DODATEK Č. 1
K PLÁNOVACÍ SMLOUVĚ
pro výstavbu „Obchodního centra Úvaly – ulice Pražská“

PŘEDMĚT DODATKU / ZMĚNA SMLOUVY

PŘÍLOHA B: Závazná podoba záměru - pohledy

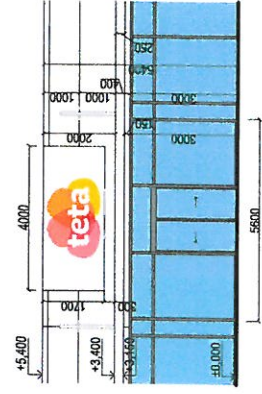
„Žadatel se zavazuje, že výška atiky objektů A a B nepřesáhne 5,4m od nivelety stavby ve výšce 282,5 m n. m. Bpv.“

10. Ruší se stávající znění Přílohy č. 1 Smlouvy (Architektonická situace) a v plném rozsahu se nahrazuje zněním Architektonické situace, které tvoří Přílohu A tohoto Dodatku.
11. Ruší se stávající znění Přílohy č. 2 Smlouvy (Závazná podoba záměru) a v plném rozsahu se nahrazuje zněním Závazné podoby záměru, které tvoří Přílohu B tohoto Dodatku.
